VEŘEJNÁ ZAKÁZKA: „Výstavba nové vstupní budovy v areálu Muzea lidových staveb v Kouřimí“

Výše uvedený zadavatel Vám v souladu s ustanovením § 98 a § 99 zákona č. 134/2016 Sb., o zadávání veřejných zakázek, ve znění pozdějších předpisů (dále jen „zákon“), poskytuje níže uvedené doplňující informace k zadávací dokumentaci .

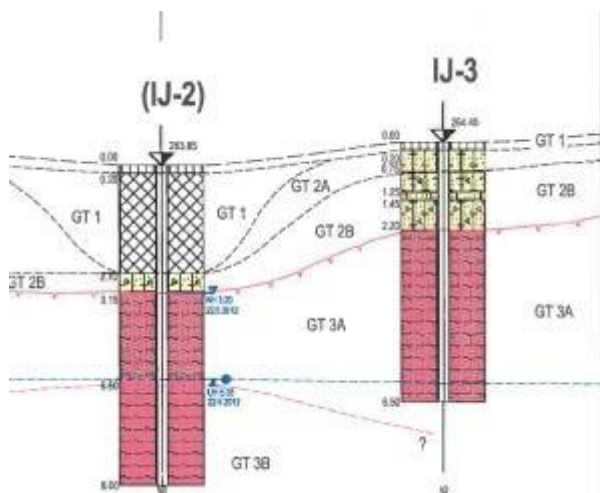
Podzemní voda bude sezónně kolísat a bude nejspíše ovlivňovat základové poměry, a proto je nutné počítat s její přítomností a provést příslušná opatření... V Soupisu prací chybí jakákoliv opatření, týkající se odvodu spodní vody. Žádáme o doplnění položek.

Odpověď zadavatele: Zadavatel požádal o vyjádření statika projektu zde jeho odpověď k dotazu: „Bude se jednat pouze o odvod srážkových vod, nikoliv o vodu podzemní, jak plyne z geologického řezu:“

Zde je patrné, že podzemní voda je na úrovni 5,35 m p.t. a nejhlubší místo základového pasu je 3,2 m p.t. Sezónně je nutné s určitými opatřeními počítat, ale od toho je zde geologická zpráva a my nejsme schopni předjímat, co tam dodavatel použije a ani nesmíme nic konkrétního předepsat“
